TILLEGGSMELDING NR 4

Det vises til kunngjøringen "ROP-bolig. Anskaffelse totalentreprise" på Doffin.no og konkurransegrunnlaget som er tilgjengelig i Merzell. Dette er en tilleggsmelding som gjelder som en del av konkurransegrunnlaget.

53 Utforming av boder

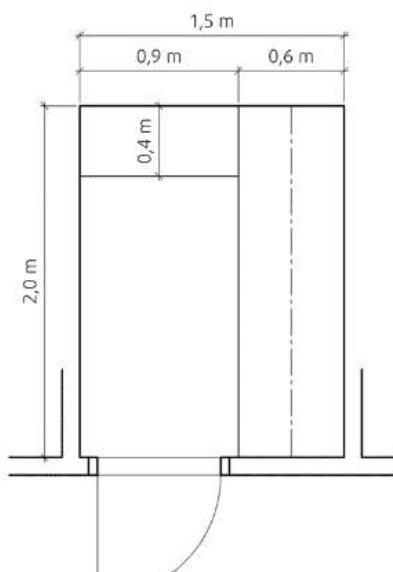
Finnes det tegninger / beskrivelse på utvendige boder?

Svar: Sportsbodene skal ivareta krav til bod i TEK17 §12-10. For å sikre dette skal bodene utformes iht NBI-blad 366.101 pkt 53 som er gjengitt under. Bodene skal være uisolerte, med tilsvarende trekledning som hovedbygget. Skråtak.

Til en funksjonell bod trengs ca. 3 m² nettoareal. Rektangulære, langsmale boder med dør på kortveggen er vanlige, men de fungerer dårlig. Som hovedregel bør døra være 9M og kortsiden av boder på 3–5 m² minst 1,5 m. Minste bredde på betjeningsareal er 0,9 m. Da kan også en rullestolbruger til nød benytte boden. Døra til boden må slå ut. Se [fig. 53 a–c](#).
